Mission régionale d'autorité environnementale
OCCITANIE

Avis
sur le projet de réduction du risque inondation prévu dans le
PAPI3 Travaux à Trèbes (Aude)

N°Saisine : 2024-013771

Avis émis le 18/10/2024

Figure 4: Hauteurs d'eau pour une crue type 2018 (extrait de l'étude d'impact)

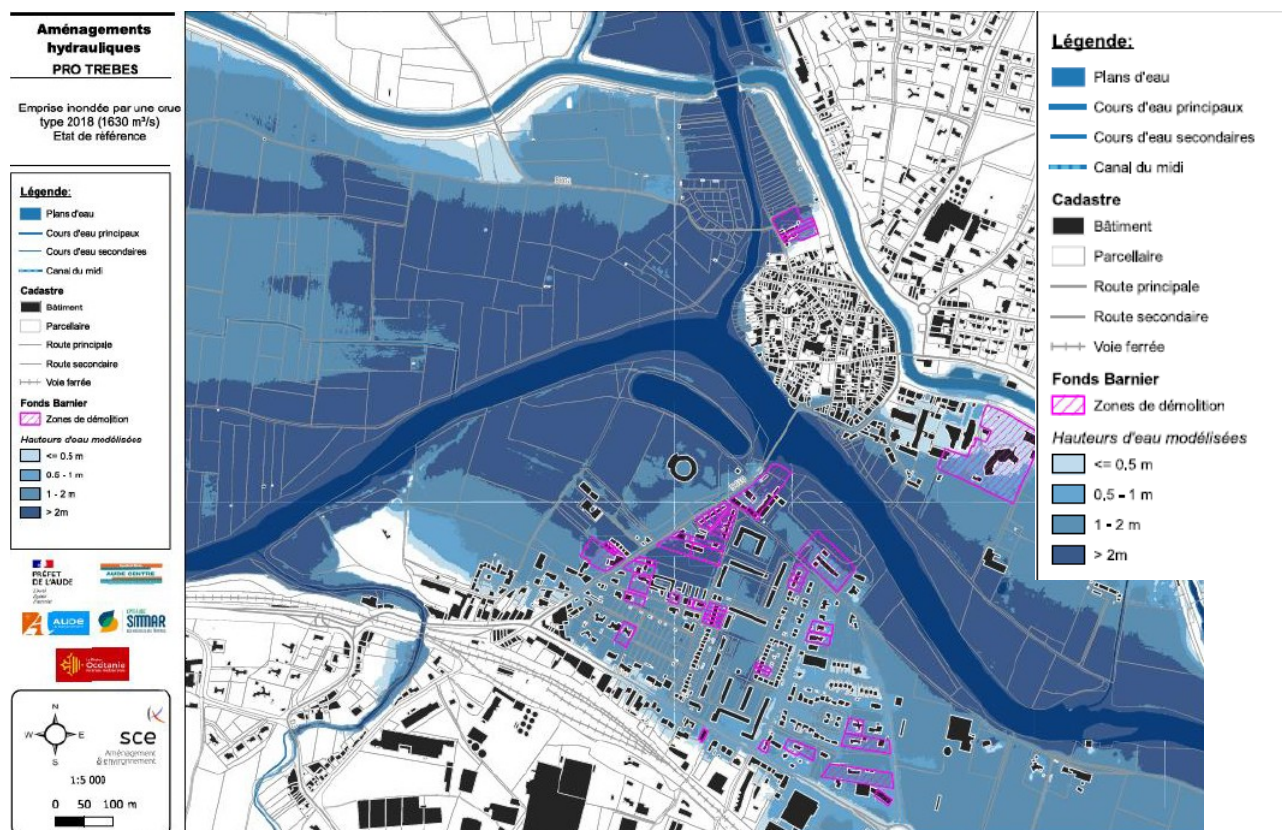
La crue d'octobre 2018 constitue un évènement exceptionnel avec des apports très exceptionnels successifs arrivant du Trapel, puis de l'Orbiel, puis du Fresquel et enfin de l'Aude amont. Les débordements observés en rive droite de l'Aude se généralisent et inondent toute la plaine en rive droite. La route départementale est rapidement submergée par les eaux et le quartier de l'Aiguille totalement inondé (1,5 à 2 mètres d'eau en moyenne en 2018).

Figure 5: Evolution des hauteurs d'eau sous l'effet du scénario d'aménagement prévu (extrait de l'étude d'impact)

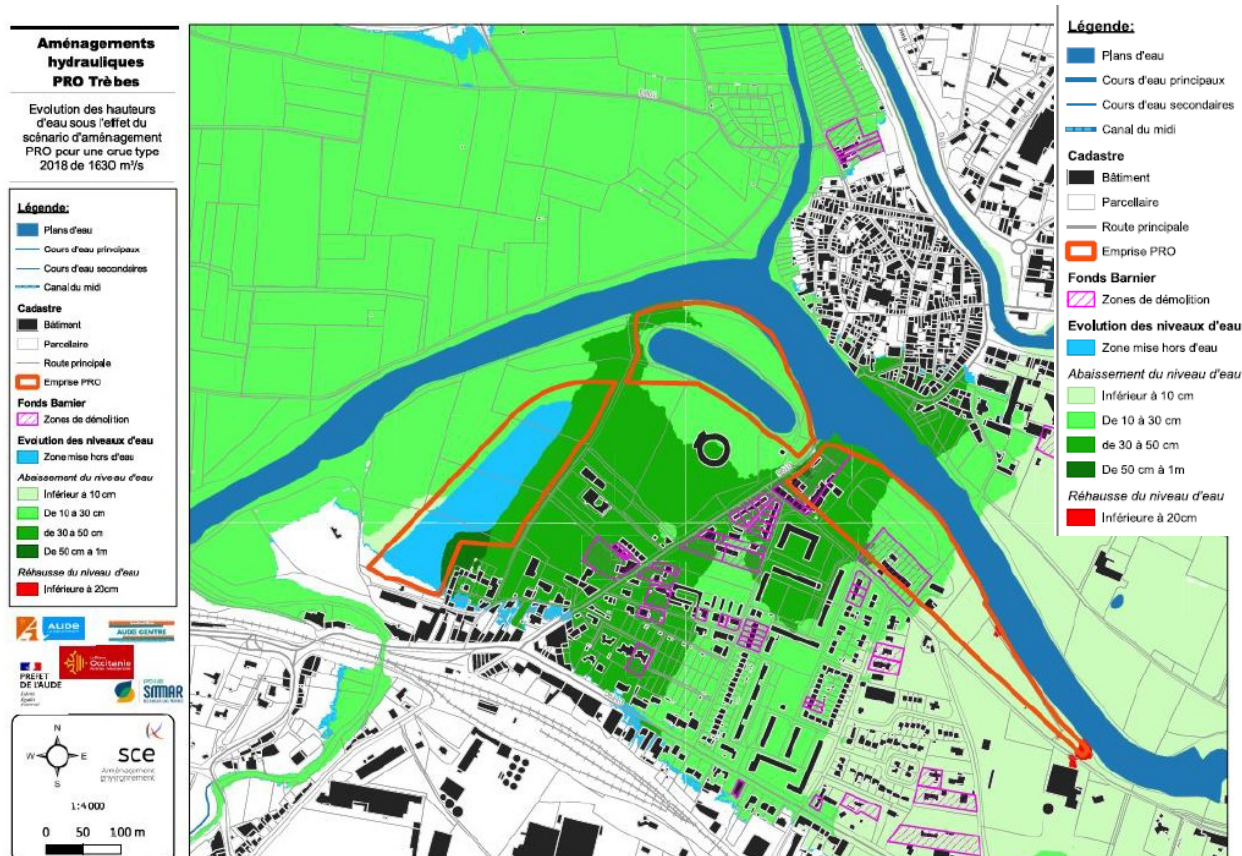
Les travaux prévus permettraient de faire baisser la hauteur d'eau de l'ordre de 30 à 50 cm au droit des enjeux bâtis pour tous types de crues. L'évolution des vitesses d'écoulement n'est pas présentée dans l'étude d'impact.

De plus, elle recommande d'illustrer les incidences hydrauliques sur les zones situées en amont et en aval du projet, jusqu'aux points où celles-ci deviennent négligeables.

Figure 6: Les covisibilités du projet (extrait de l'étude d'impact)

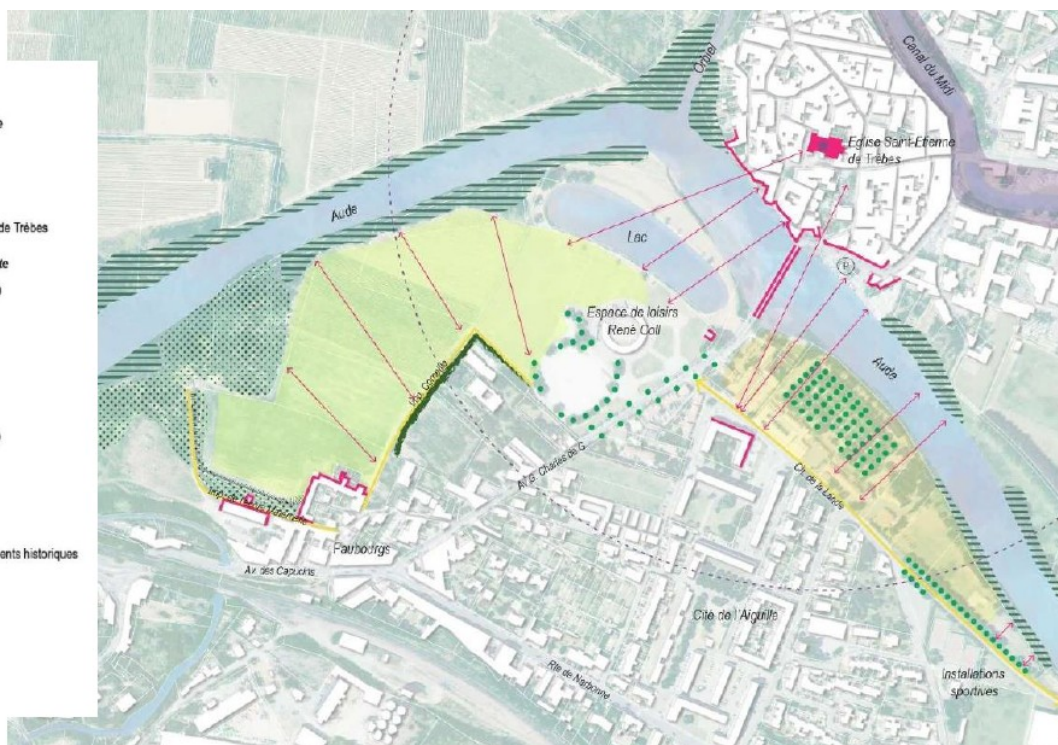
Le projet va modifier les perceptions entre les deux rives avec un abaissement des berges en aval du pont et la suppression d'une partie des micocouliers, qui impliquent une co-visibilité entre le bourg et le quartier de l'Aiguille. La ligne d'horizon va également être modifiée avec la réalisation du merlon. Les mesures paysagères comprennent une réflexion sur les différents cheminements et un renforcement de la trame verte et des masques végétaux. 40 sujets (dont une rangée de micocouliers) seront conservés et plus de 200 arbres seront plantés. Un verger sera également planté sur la pente côté habitations du modelé de terrain afin d'offrir également un usage ludique voire pédagogique. Les propositions semblent pertinentes, cependant aucune prise de vue ou photomontage avant et après les travaux ni avant et après les mesures ne sont apportés.

La MRAe recommande de compléter le volet paysager par des prises de vue ou photomontages avant et après les travaux et avant et après les mesures environnementales proposées afin de mieux appréhender le projet.
